HT-200-3

HTTR 設工認 第 4 回申請の再申請(R2.3.30)の
コメントに係る回答

令和 2 年 6 月 24 日

日本原子力研究開発機構 大洗研究所

図1 使用済燃料貯蔵プールへの注水に関する既設工認の範囲

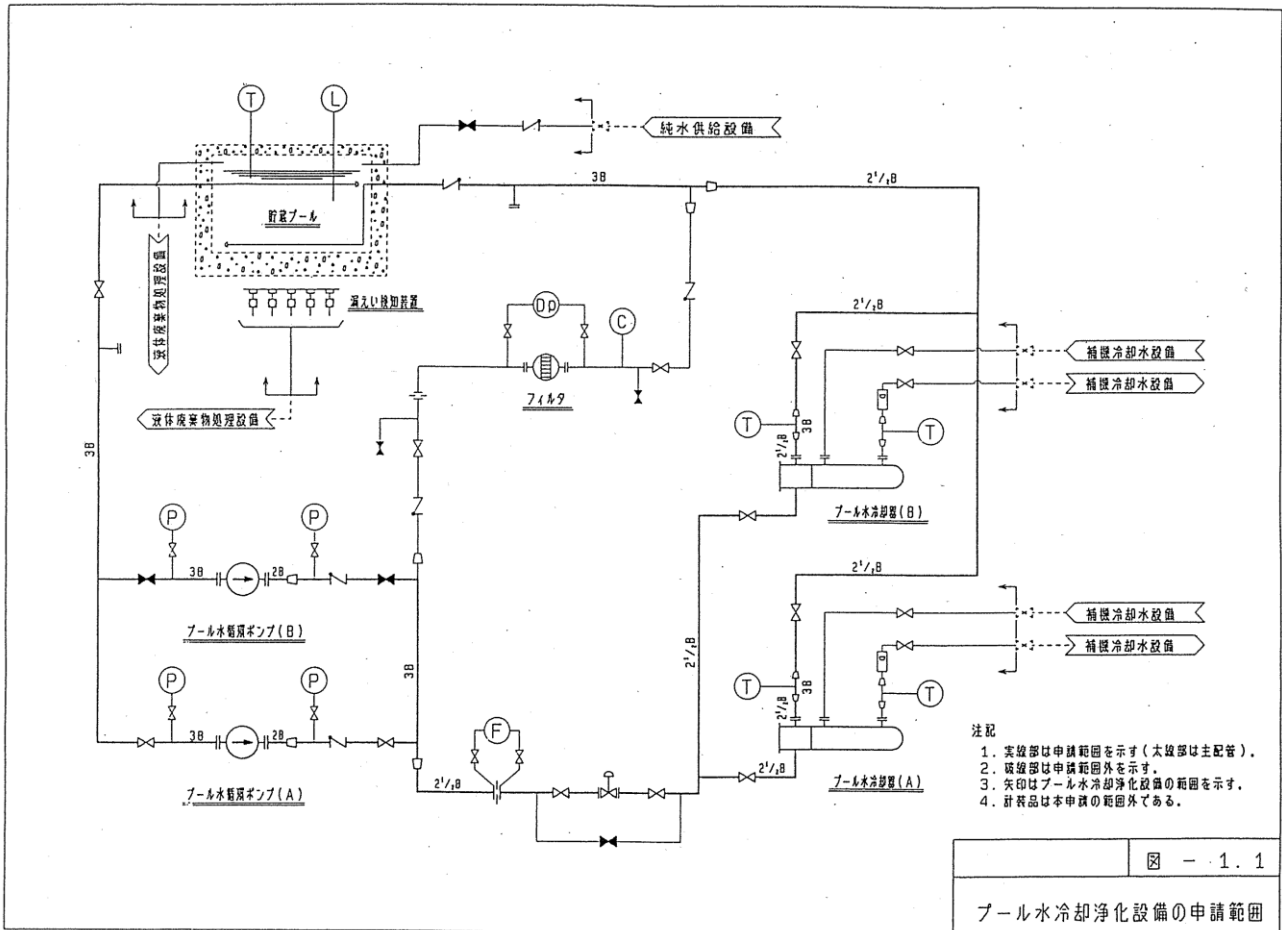
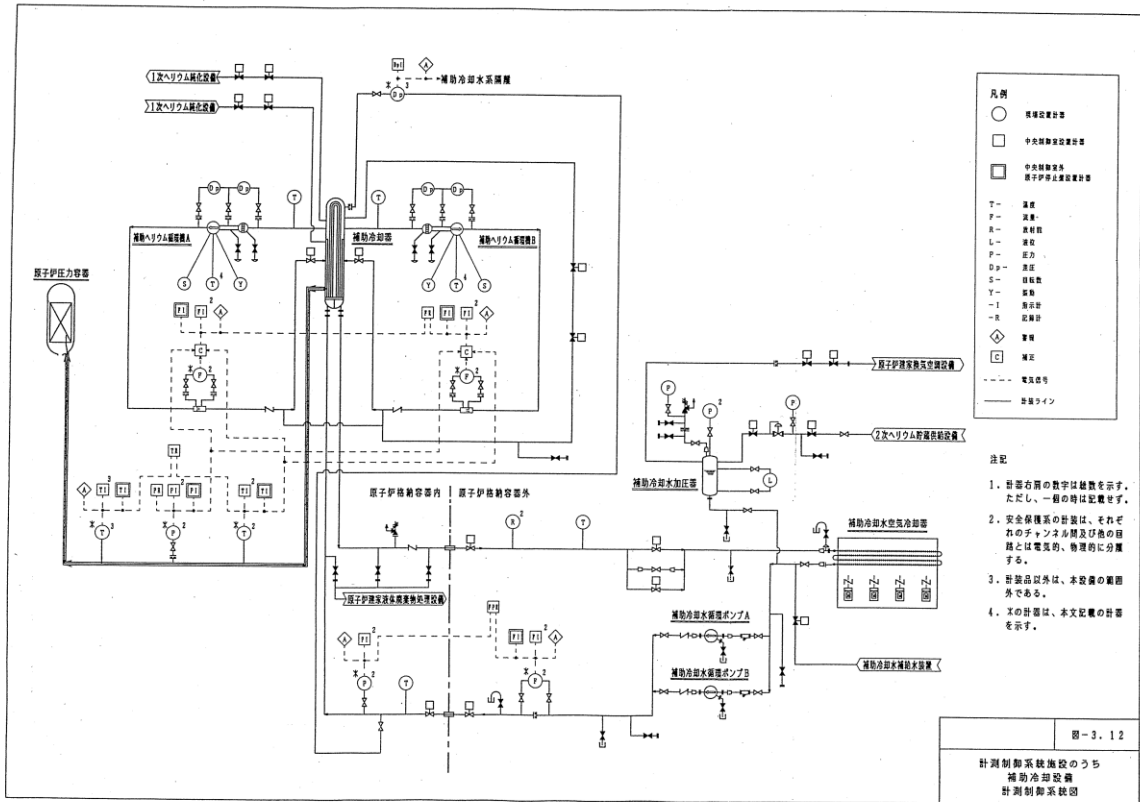
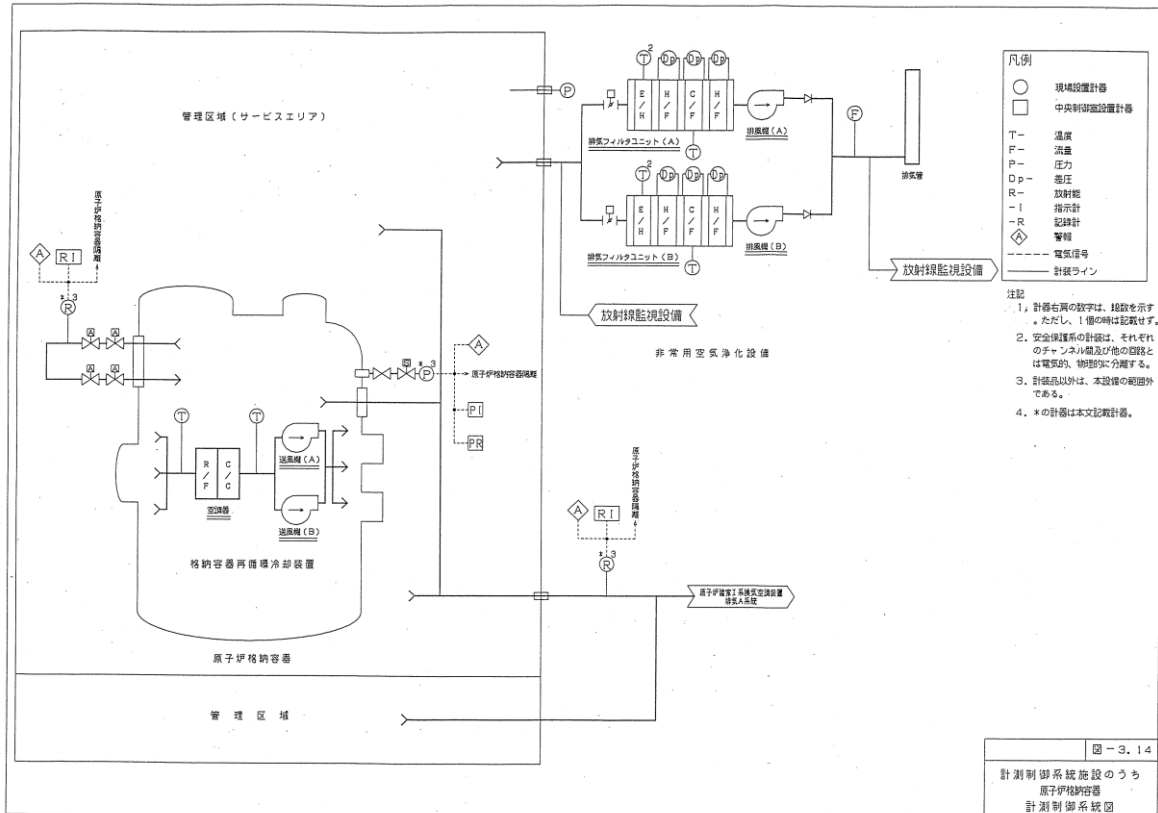
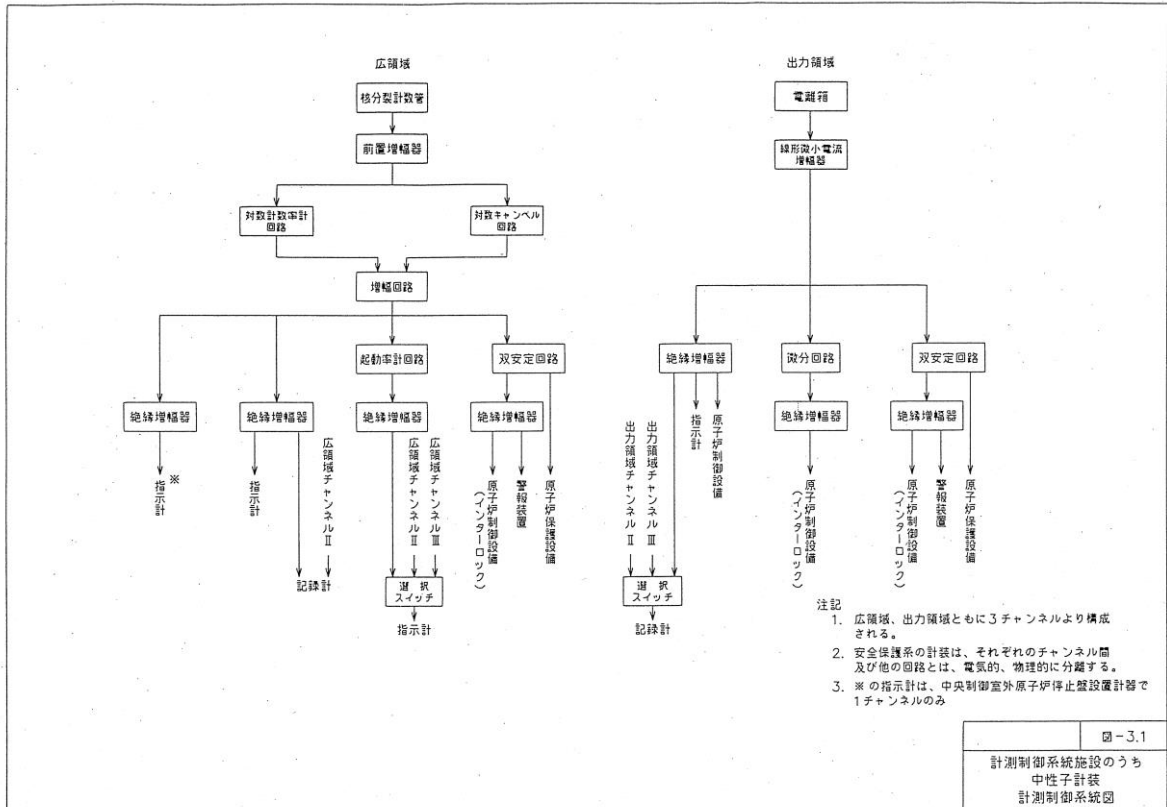
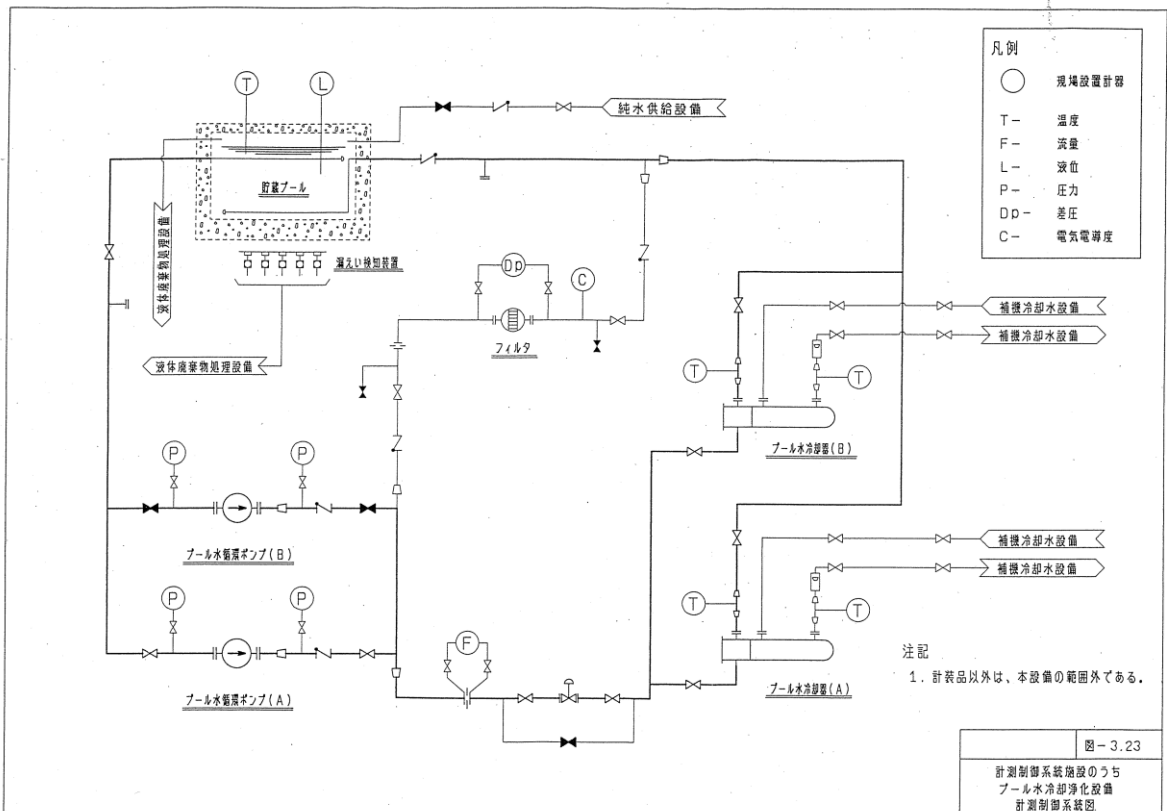
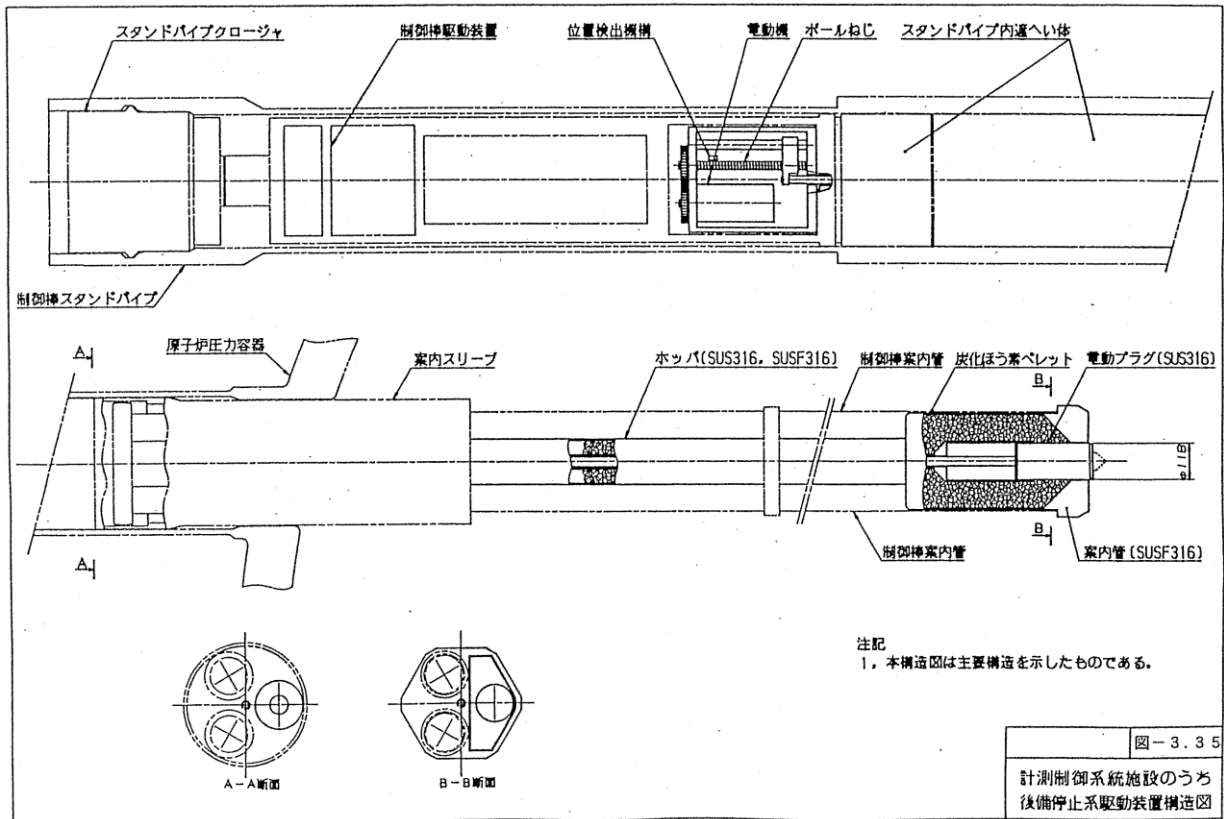
既設工認の認可番号等を記載し、既設工認の範囲の設計が確認できるようにすること(他の申請も同様)。

申請書の当該図で示している範囲の設備・機器のうち、設工認を取得しているものの範囲と許認可番号等を以下に示す。

使用済燃料貯蔵プールへの注水に関する既設工認の範囲を図1に示す。この図は、既設工認のうち以下に記載されている。

可搬型計器・可搬型発電機による監視に関する既設工認の範囲を図2～図6に示す。既設工認のうち以下に記載されている。

図4 制御棒案内ブロック及び炉心断面図

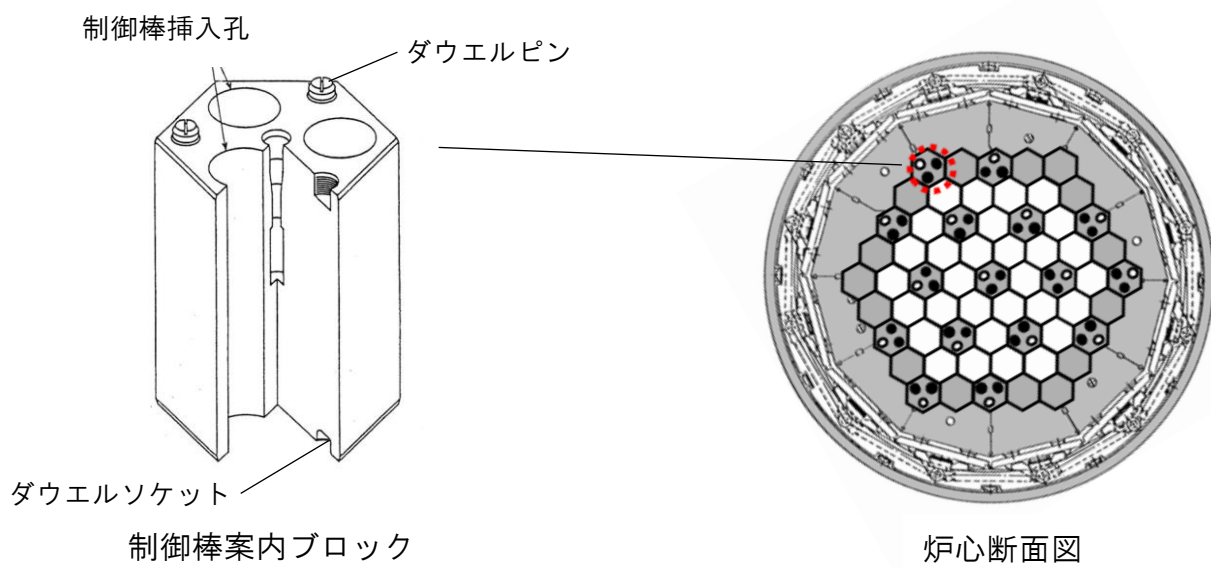
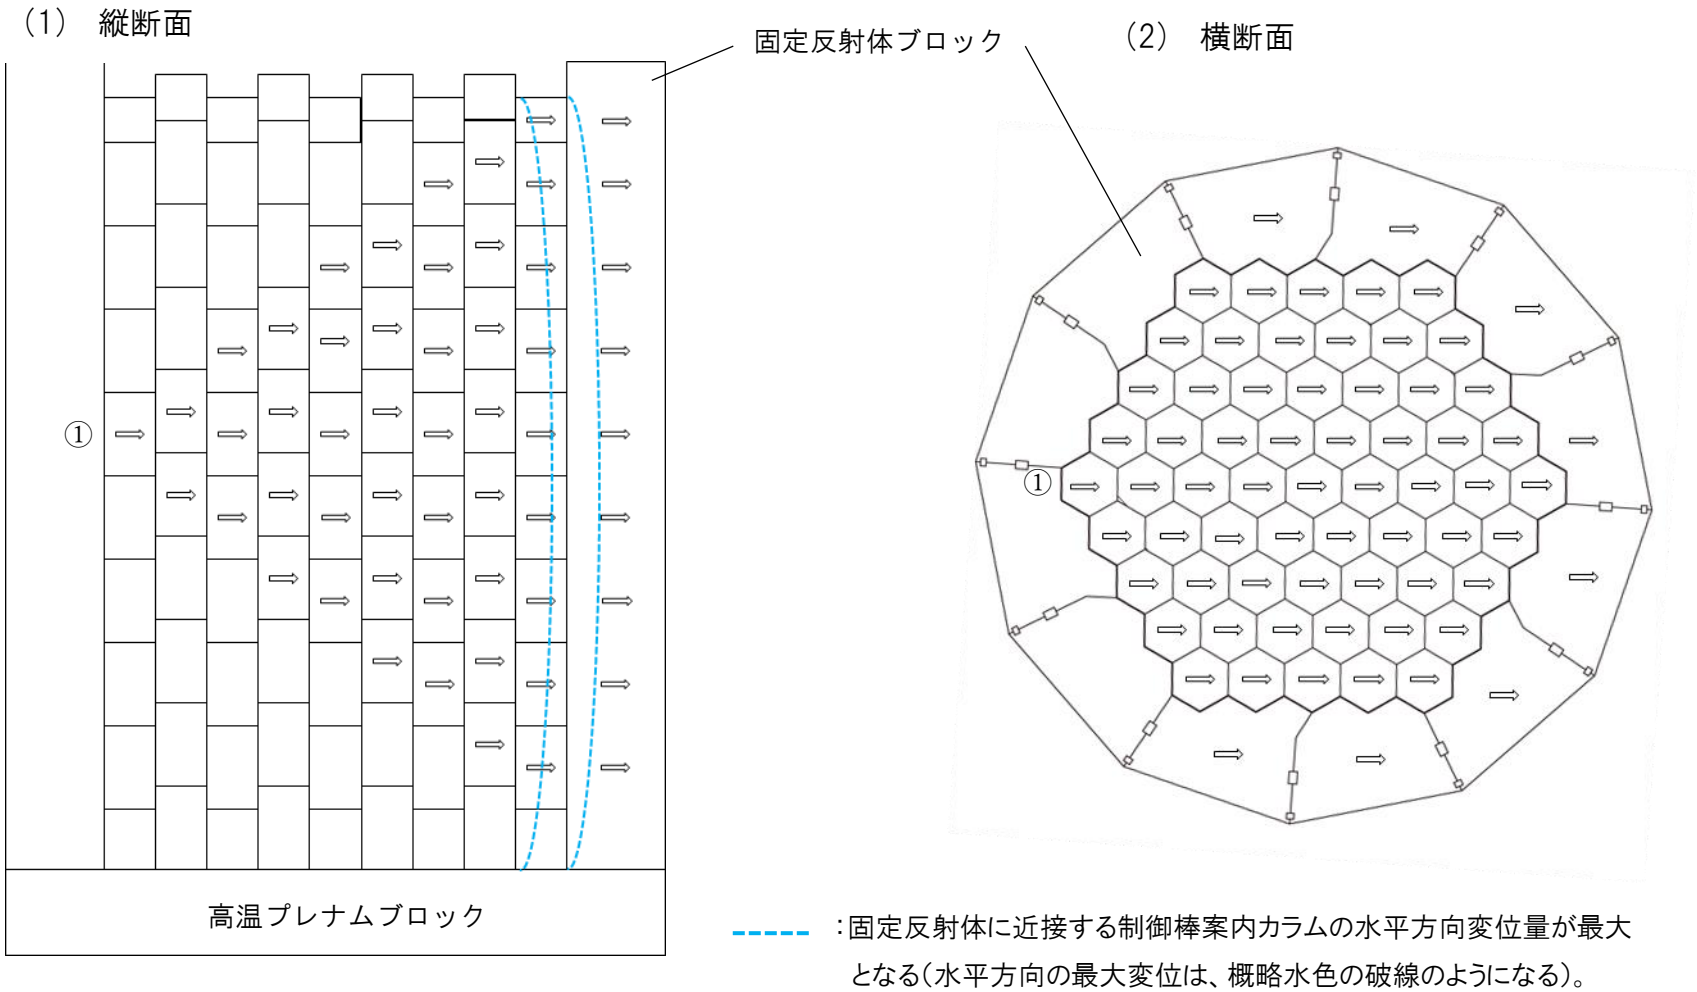
制御棒の挿入性については、計算上の応力が許容値以下であることを確認しているが、応力の比較のみで制御棒の挿入性が確保できることを、制御棒の挿入機構から説明して下さい。

制御棒は、炉心構成要素の一部の制御棒案内ブロックの制御棒挿入孔に挿入される(図4)。HTTRの炉心は、六角柱状の黒鉛ブロック群で構成された積層構造をしている。これら炉心構成要素は、高温プレナムブロックを介して、サポートポストにより支持されている。地震時、サポートポストの支持機能が維持されていれば、制御棒案内ブロック等の炉心構成要素は、高さ方向において元の位置に留まり、制御棒挿入孔が高さ方向で不連続となることはない。そのため、制御棒挿入性上評価すべき問題は、炉心構成要素の水平方向の動きである。

構造上、炉心全ての炉心構成要素の黒鉛ブロックは六角柱状であるとともに、最下段の制御棒案内ブロックは隣接する燃料体ブロックより10cm低くしている。このため、炉心内の黒鉛ブロックは、炉心横断面の方向及び炉心縦断面の方向に拡散するように動く。図5に示すように、縦断面においては、①のブロックが変位した場合、隣接するブロックが10cmの段差をつけているため上下に広がって動き、また、横断面においては、①のブロックが変位した場合、黒鉛ブロックが六角柱状であるため、左右に動きが広がって動く。

図1 夏海湖の取水位置の代表例

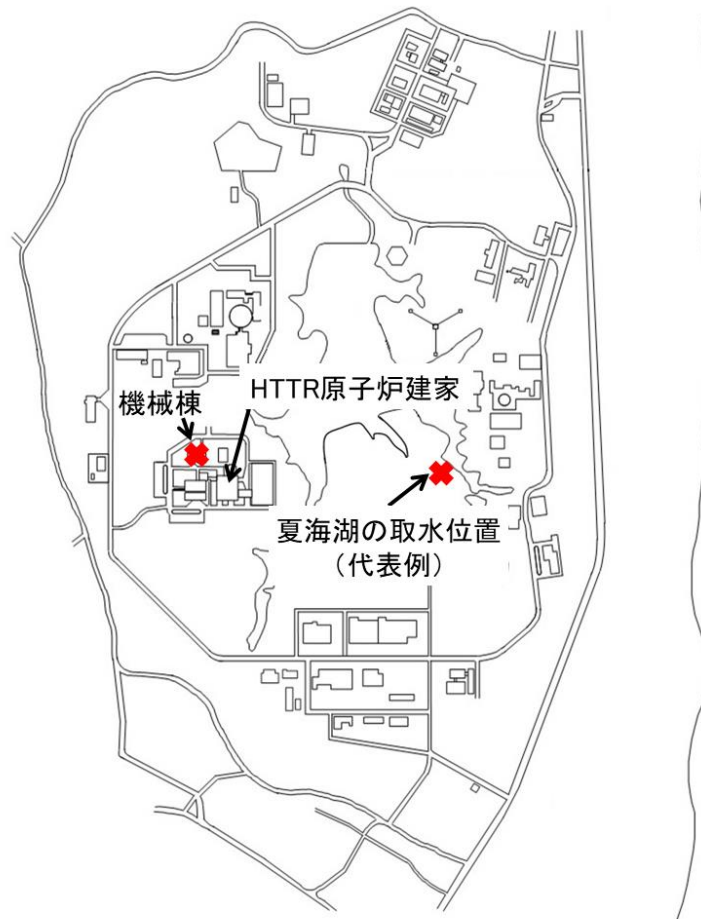
夏海湖から消防自動車までの揚水及び消防自動車から使用済燃料貯蔵プールへの注水について、消防自動車のポンプがB-2級以上であれば十分可能であることを具体的に説明すること。

夏海湖からの揚水場所の代表位置として示す図1の位置では、消防自動車はT.P.+約32m(国土地理院地図：<https://maps.gsi.go.jp/>)に駐車し、T.P.約+27mの夏海湖から揚水する。消防車の吸水口の高さを約1mとする場合、約6mの高さを揚水する必要がある。このため、設計仕様に「6.5m以上の高さを揚水できること」を追加する。

使用済燃料貯蔵プールへの注水は、地上階に停車させた消防自動車から原子炉建家の地下階にある補給水系配管へ接続して行く。このときプール水位も地下階にあることから、B-2級以上で十分注水可能である。
